Графическая фиксация нарушений на чертежах

Сопоставлены проектная документация АНО/150321/1-П-ИОС5.4.2 и рабочая документация АНО/150321/1-РД-ОВ1, АНО/150321/1-РД-ОВ2.1. Разметка показывает конкретные зоны, подтверждающие три пункта предоставленного перечня нарушений.

Нарушение 2. Помещения МГН 267, 270, 271 и 272

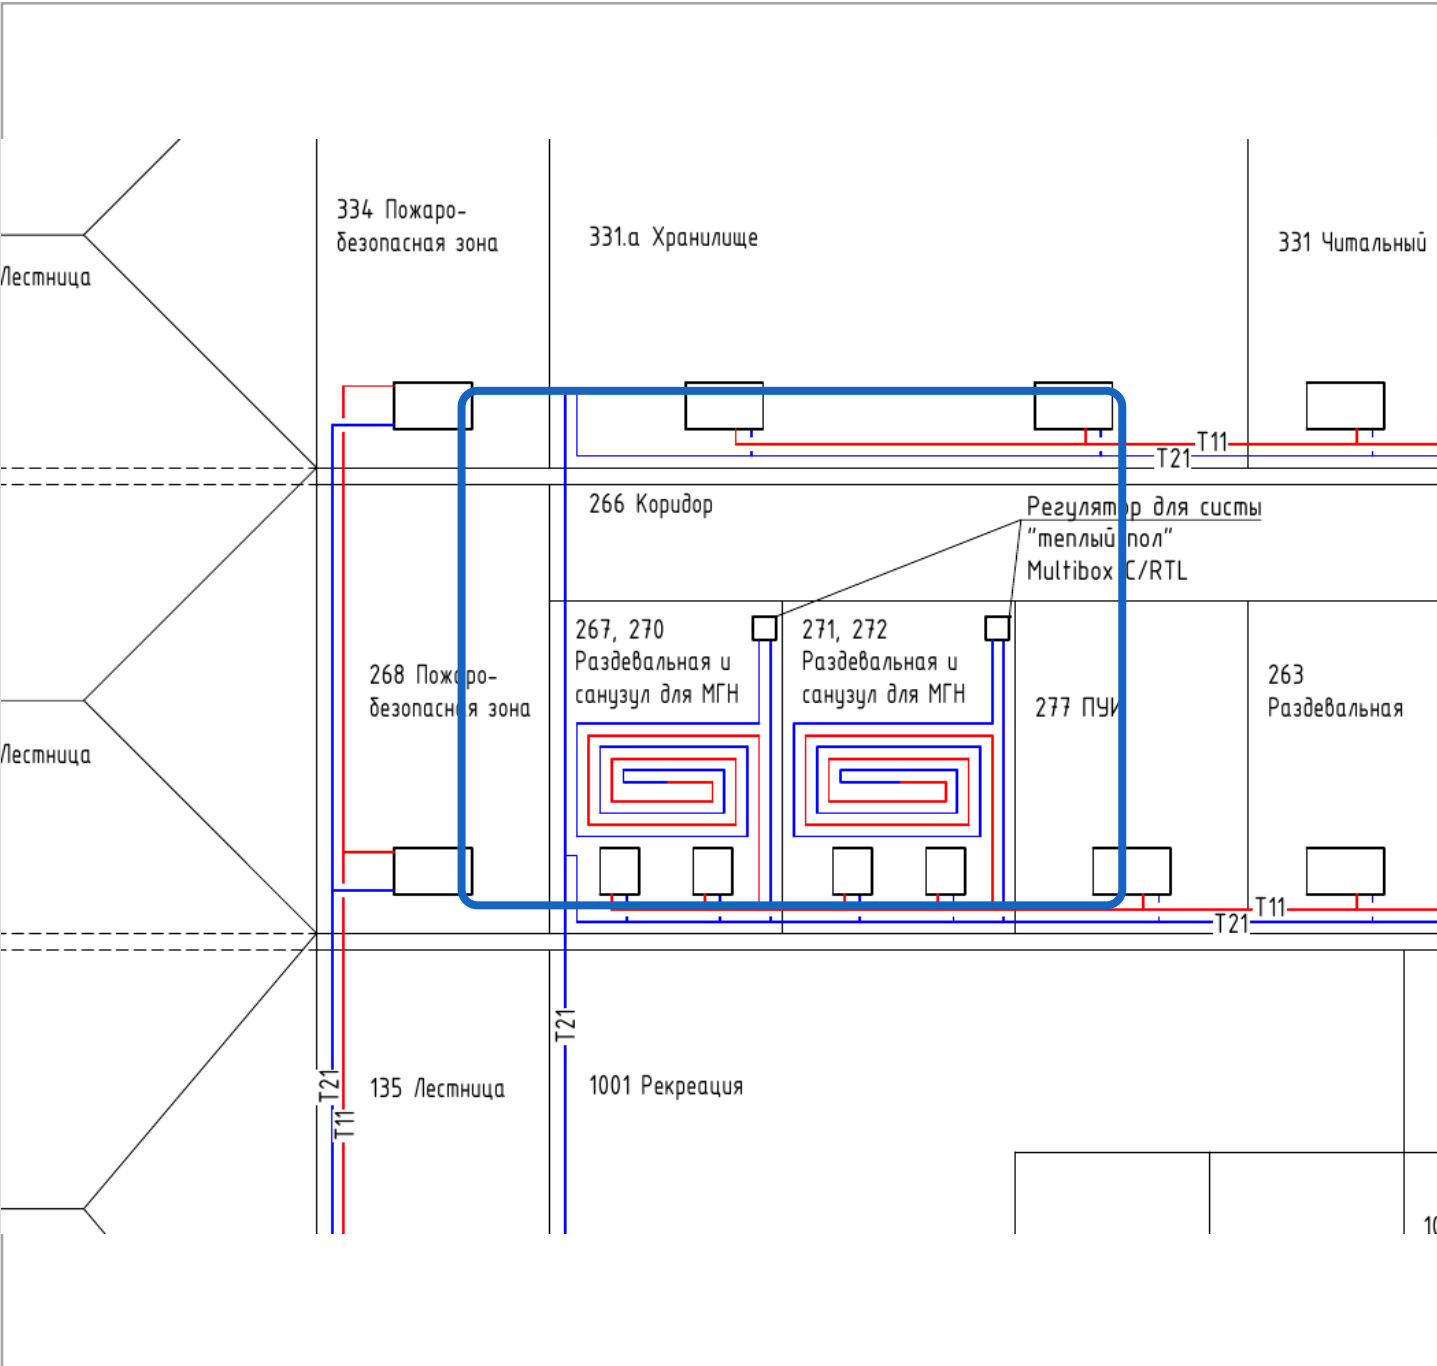
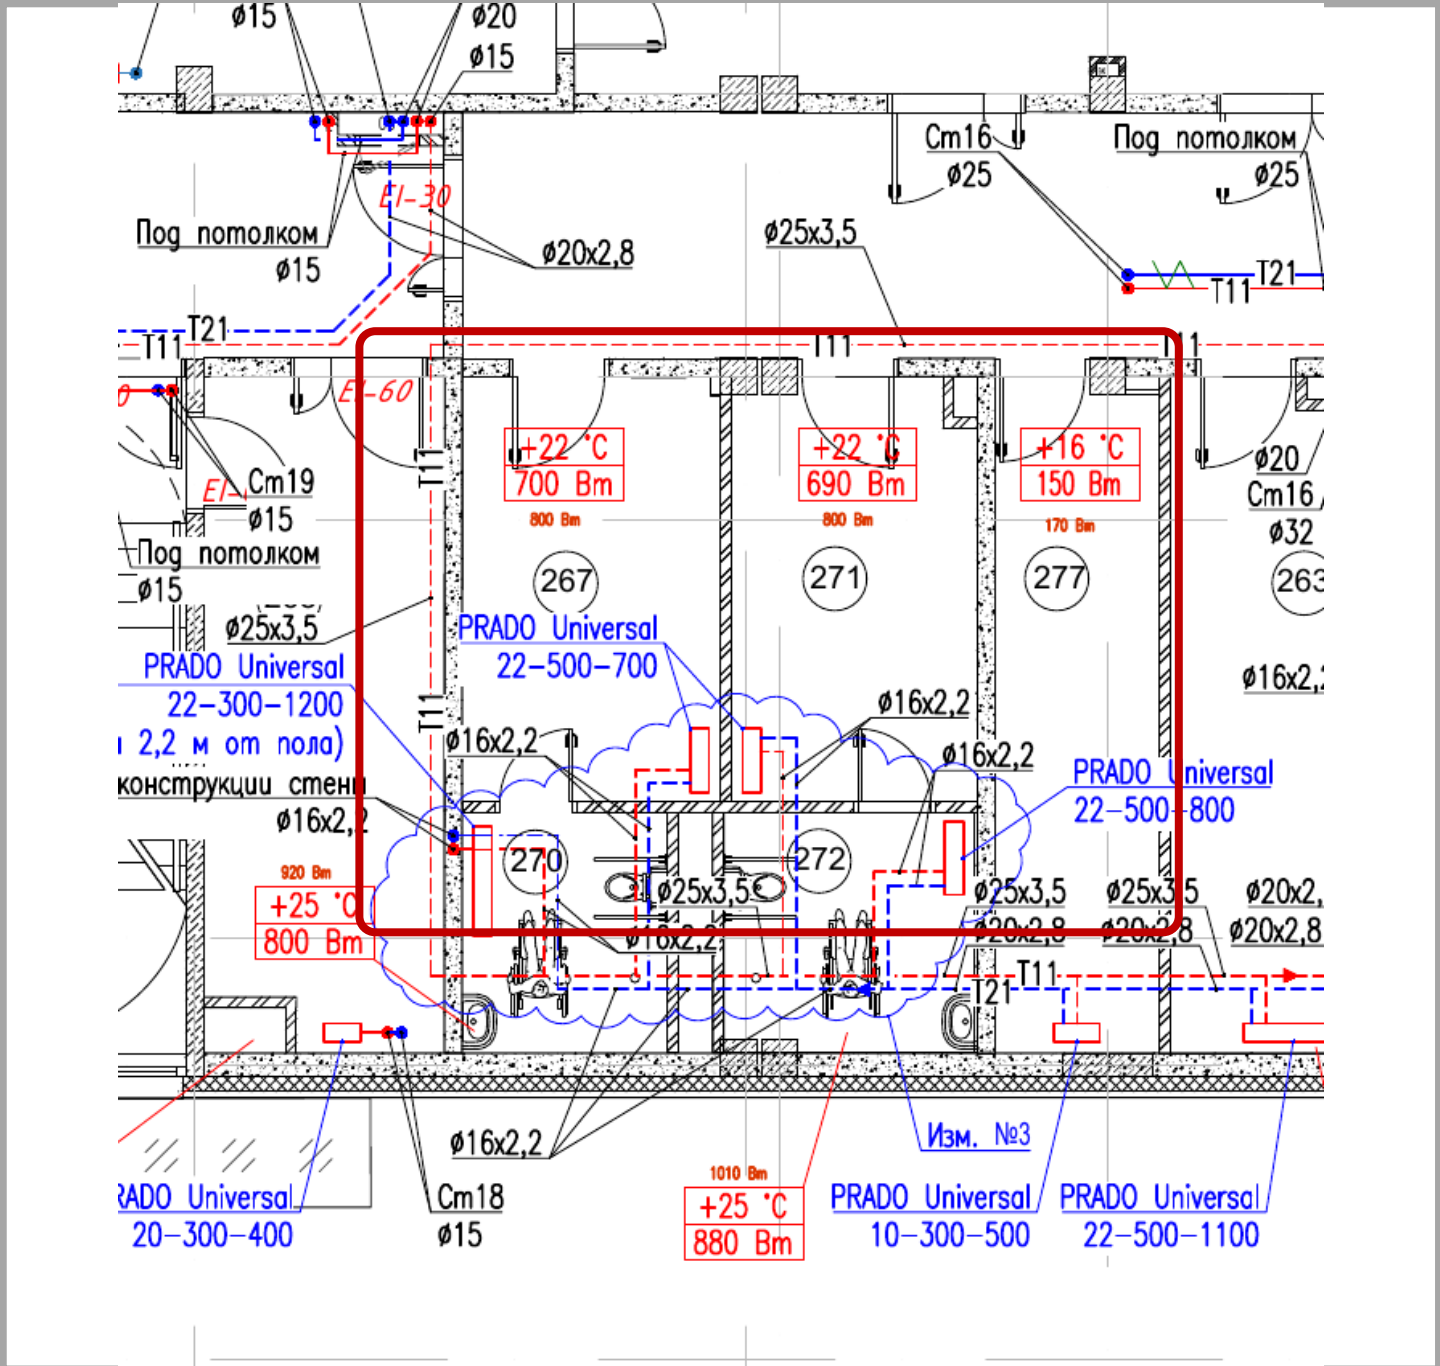
В помещениях 267/270 и 271/272 показаны два самостоятельных контура теплого пола.

Показаны отопительные приборы и разводка; условные обозначения контуров теплого пола отсутствуют.

Вывод
Работы по устройству предусмотренной ПД системы теплых полов для четырех помещений МГН в РД не отражены.

Нарушение 3. Помещения 140 и 142

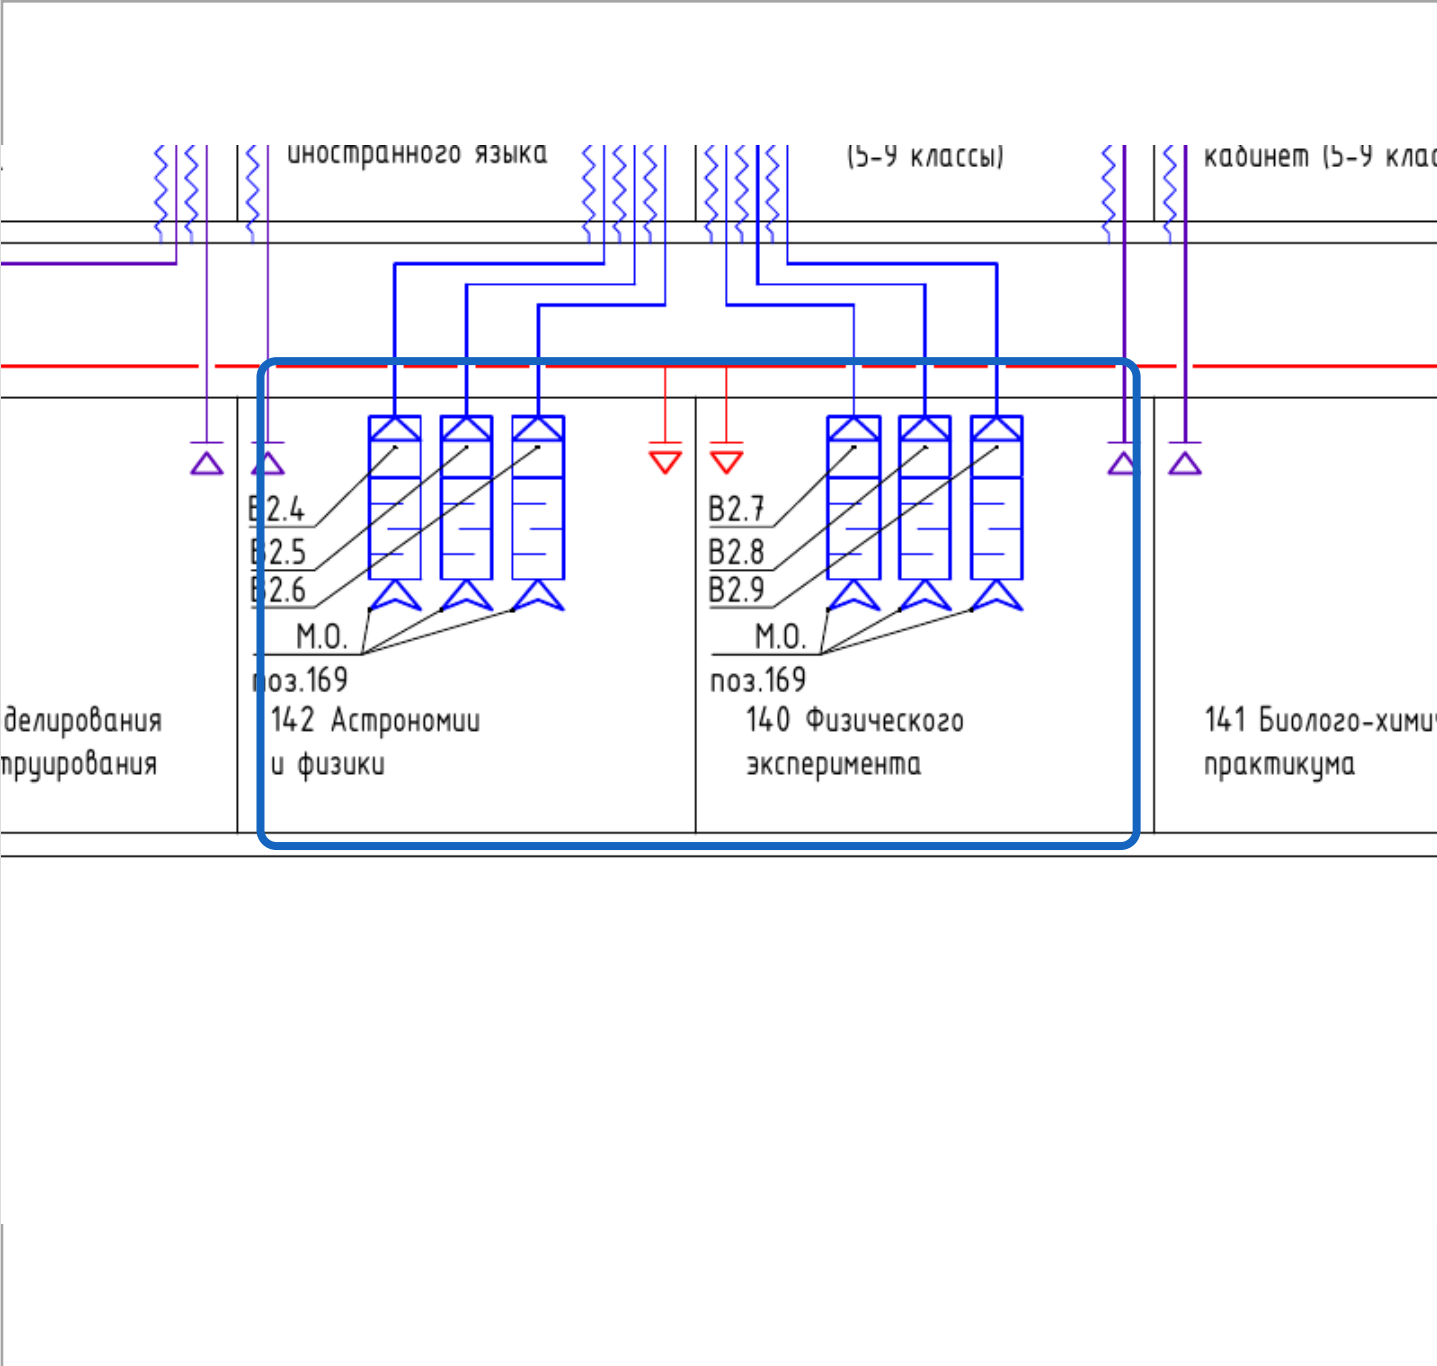
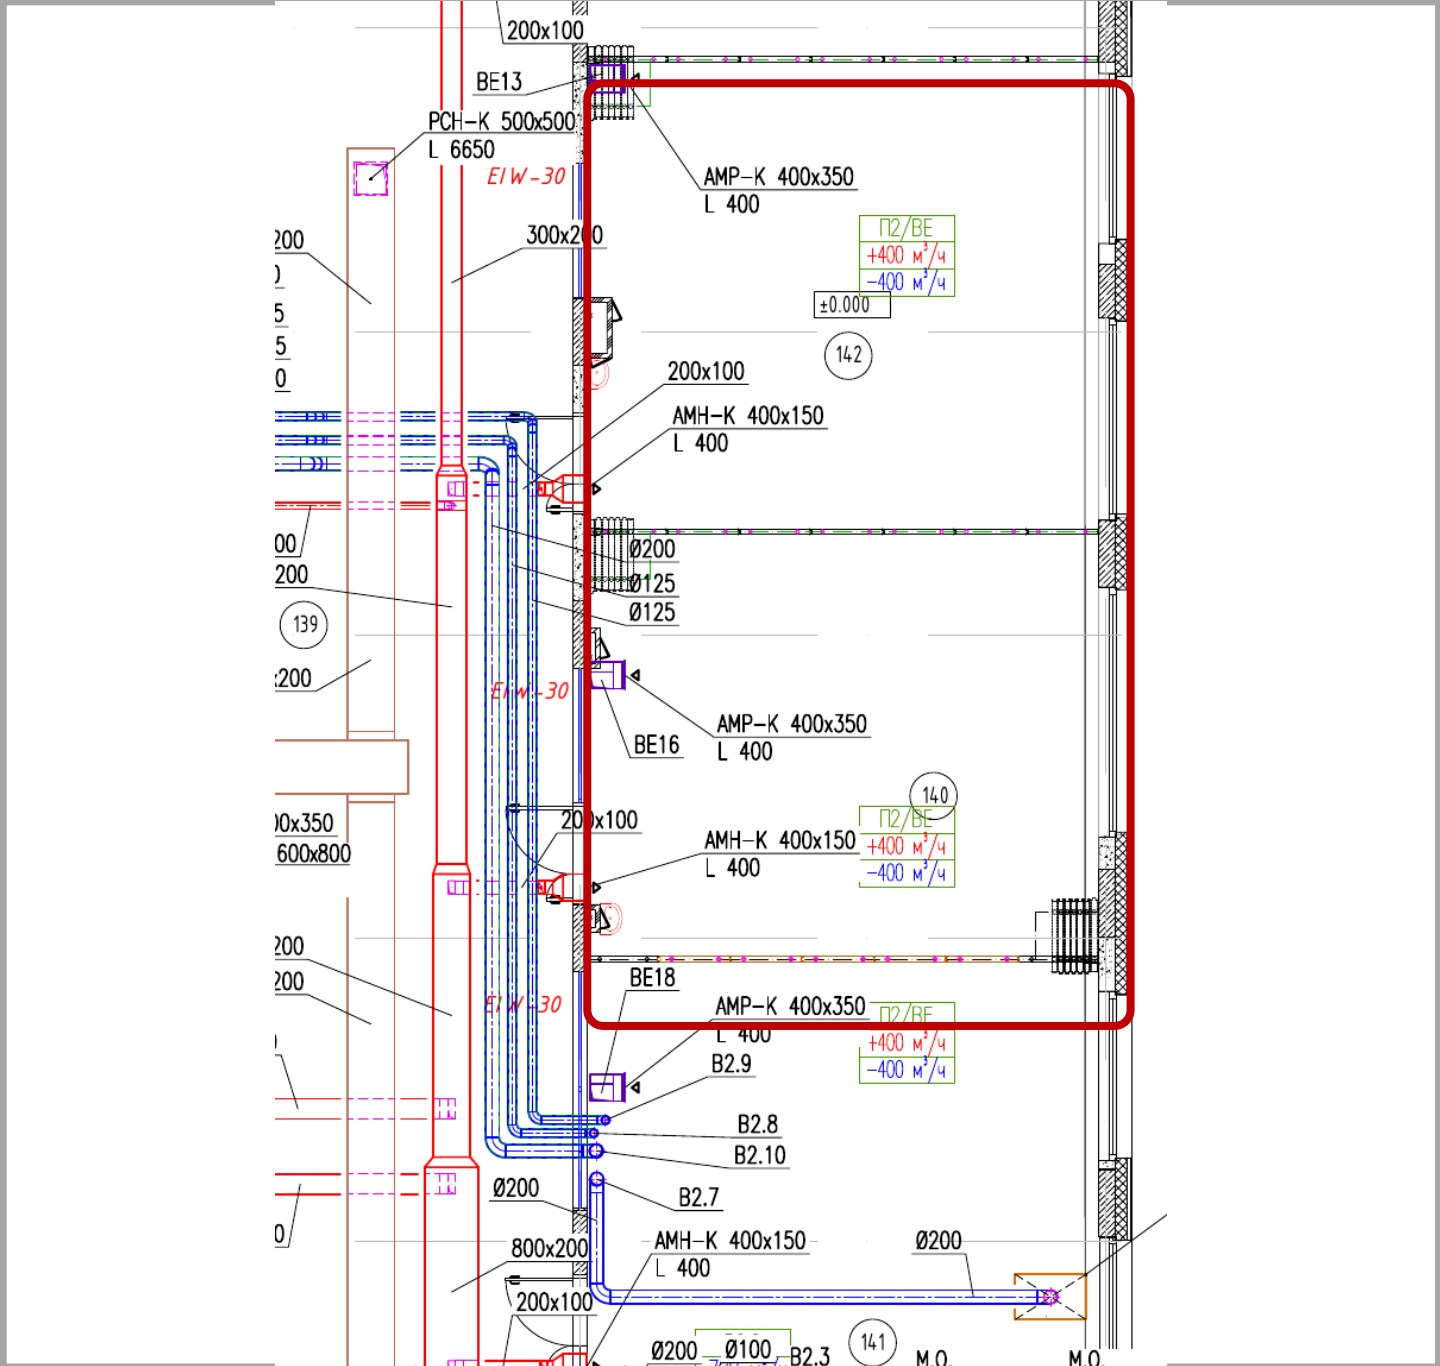
Для 142 предусмотрены ветви B2.4-B2.6; для 140 - B2.7-B2.9, по три местных отсоса.

В помещениях показан общеобмен П2/ВЕ; проектные группы местных отсосов внутри 140 и 142 не показаны.

Нарушение относится к отсутствию проектных локальных вытяжек, а не к полному отсутствию общеобменной вентиляции.

ПД 147 - лист 10

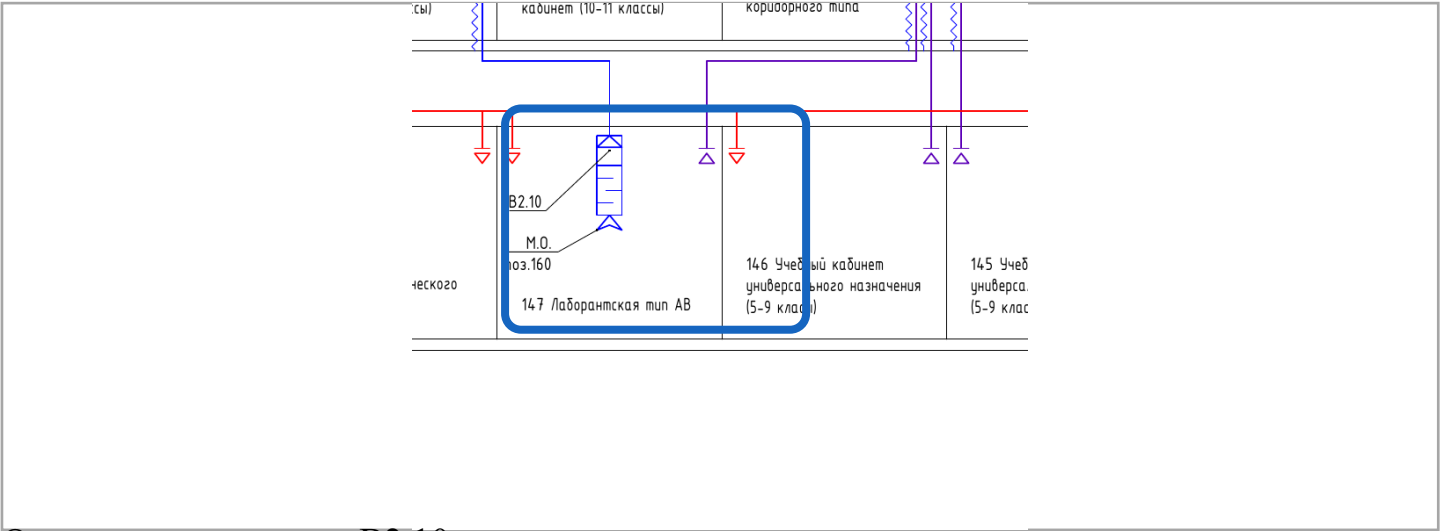
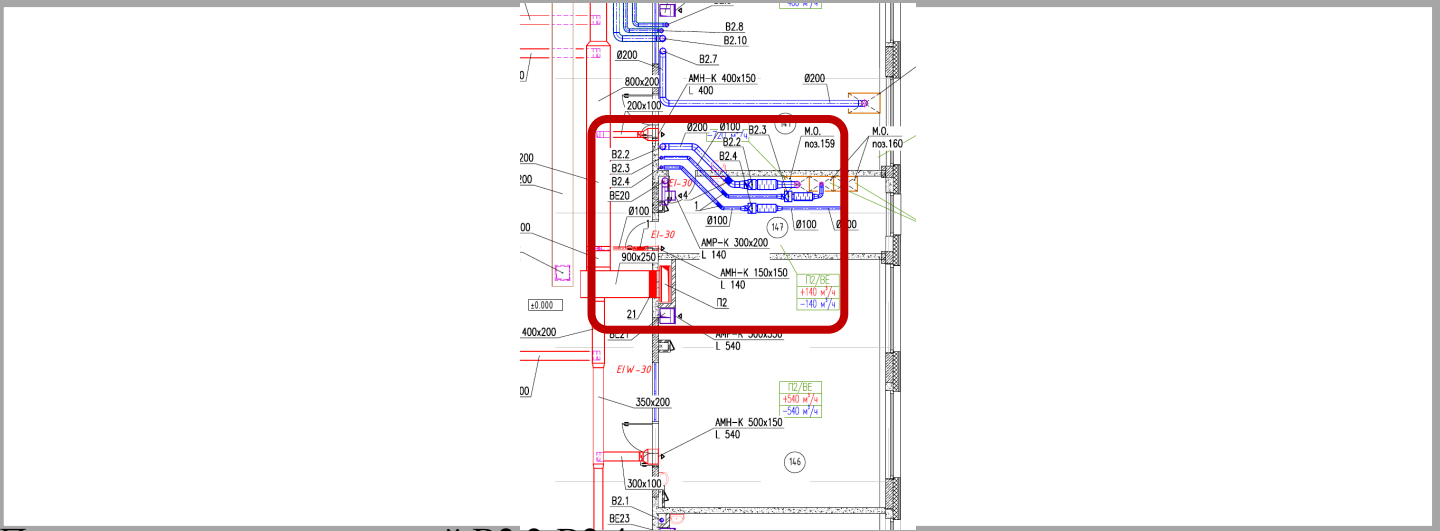
Одна проектная ветвь В2.10 к местному отсосу.

Показана иная группа ветвей В2.2-В2.4 и другая компоновка.

Для помещений 147 и 198 обозначения, число ветвей и компоновка местных вытяжек не совпадают с проектной схемой.

ПД 198 - лист 10

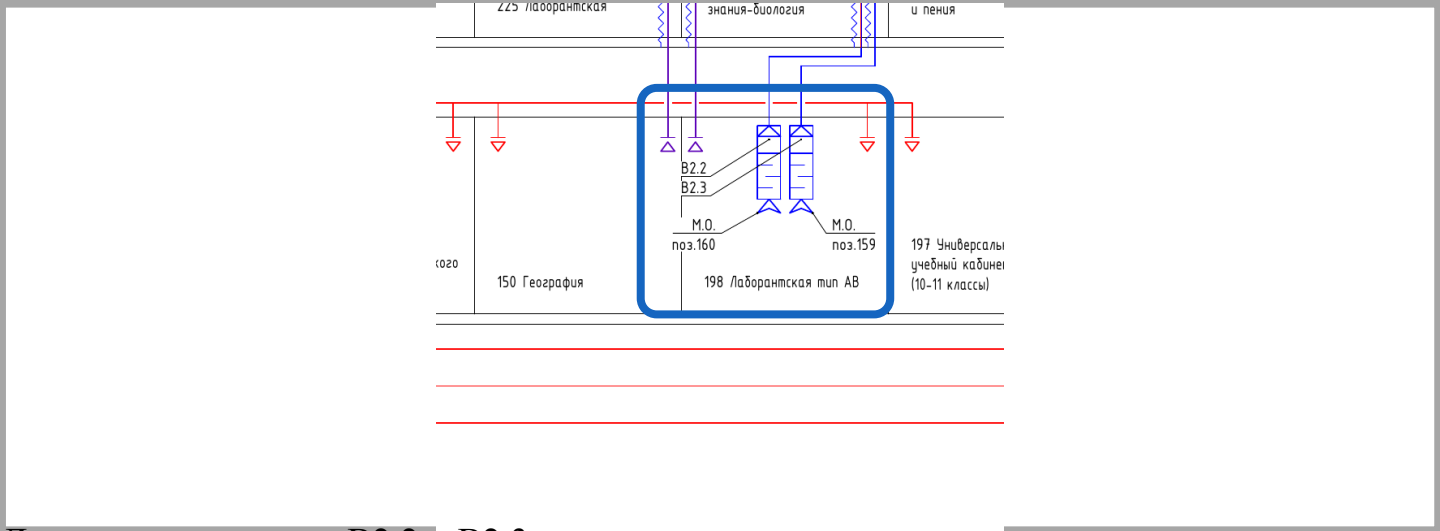
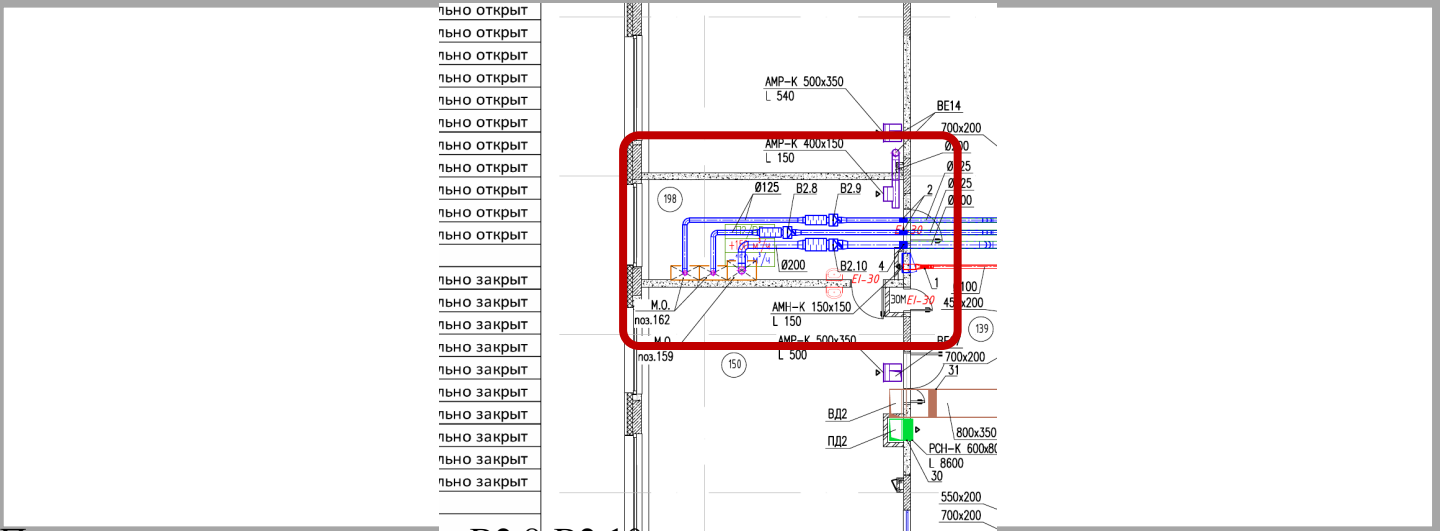
Две проектные ветви В2.2 и В2.3.

Показана измененная группа В2.8-В2.10.
